Modulo per la presentazione delle osservazioni per i piani/programmi/progetti sottoposti a procedimenti di valutazione ambientale di competenza statale

Oggetto: Codice procedura 10847 - Costruzione ed esercizio di un impianto di produzione di energia elettrica da fonte eolica "FIORA" di potenza nominale pari a 52,8 MW, da realizzarsi nel comune di Manciano (GR) e delle opere ed infrastrutture connesse

TESTO DELLE OSSERVAZIONI

IMMAGINE n. 2 CUMULO IMPIANTI EOLICI nel BACINO VISIVO TERRITORIO di MANCIANO e di MONTALTO di CASTRO.

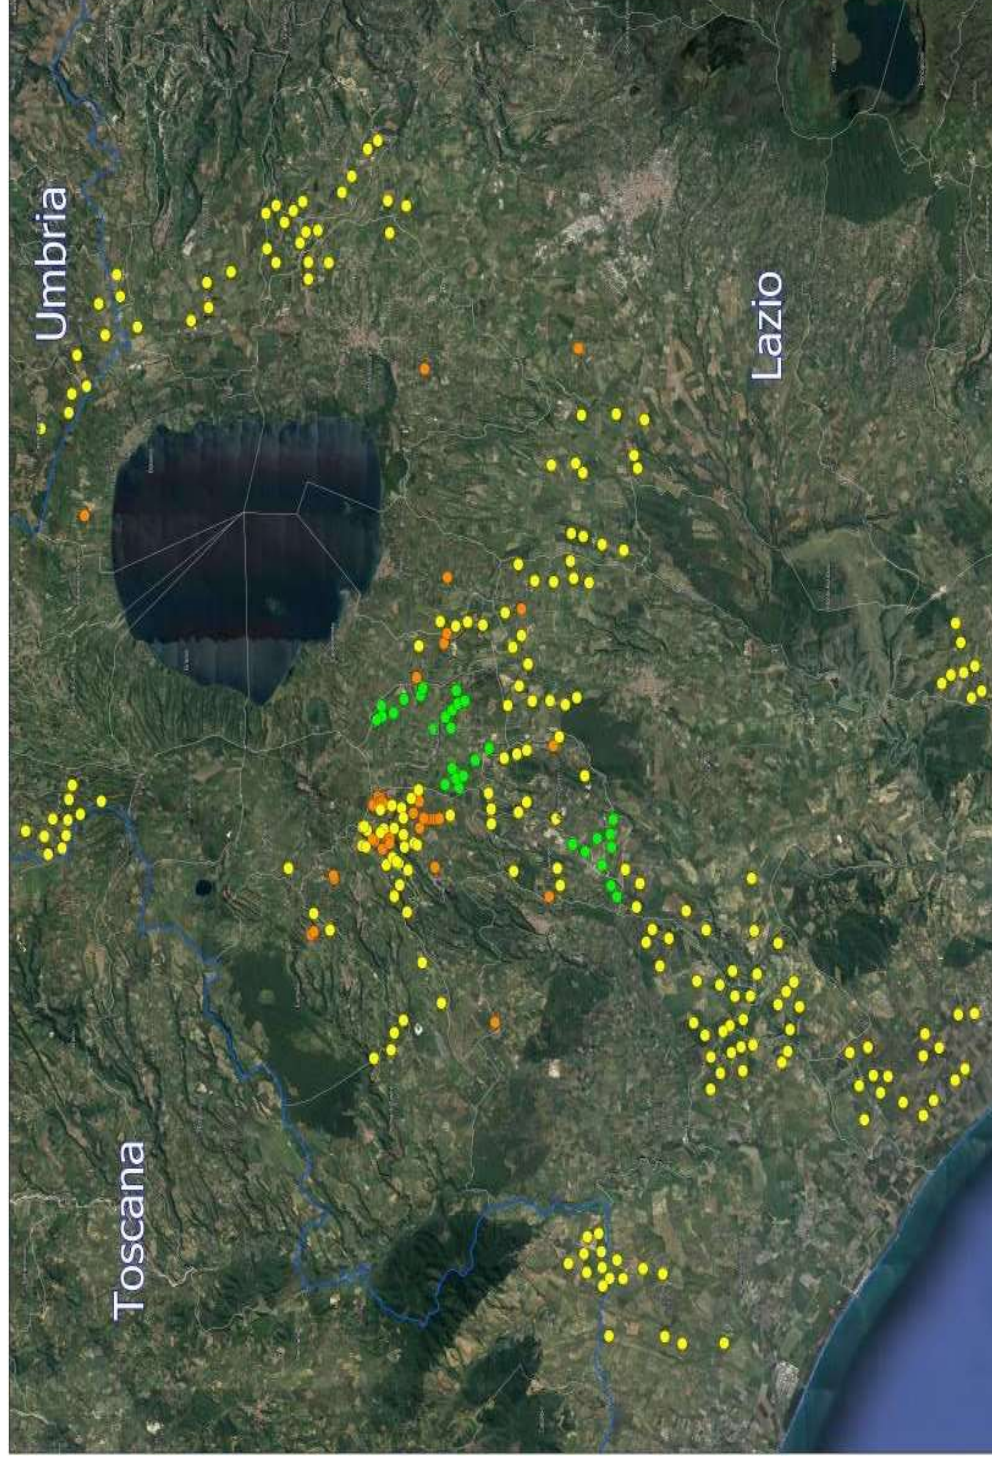
3) OSSERVAZIONE: CUMULO e SATURAZIONE IMPIANTI FER NELLA PROVINCIA di VITERBO, IN PARTICOLARE NEL COMUNE DI MONTALTO DI CASTRO E NELLA ZONA A CONFINE CON IL COMUNE di MANCIANO che SI TROVANO NELLO STESSO BACINO VISIVO.

La zona in cui è stato progettato l'eolico Fiora è già occupata da diversi centinaia di ettari di impianti fotovoltaici già esistenti e in procedura VIA al Mase e alla Regione Lazio così come da diversi progetti di impianti eolici industriali (vedi Allegato Osservazioni immagini nn. 2,3 e 4. L'impianto eolico Fiora, pur trovandosi in Toscana ma nello stesso bacino visivo del territorio limitrofo laziale ed a poche centinaia di metri da una zona già estremamente satura del Lazio, andrebbe ad appesantire una situazione già *critica per la sostenibilità ambientale.*

A riprova di quanto affermato si cita la D.G.R del Lazio n. 171 del 12.05.2023 che da atto dell'elevato impatto ambientale e paesaggistico causato dal cumulo di impianti FER nella Provincia di Viterbo e la conseguente saturazione del territorio. Si porta a conoscenza che la zona più intensamente occupata dagli impianti FER (fotovoltaico ed eolico) sia già esistenti con centinaia di ettari di fotovoltaico già realizzati (immagine n. 4 Allegato) che in procedura VIA al MASE e alla Regione Lazio si trovano nell'area di dettaglio, intermedia e vasta dell'impianto eolico industriale denominato Fiora.
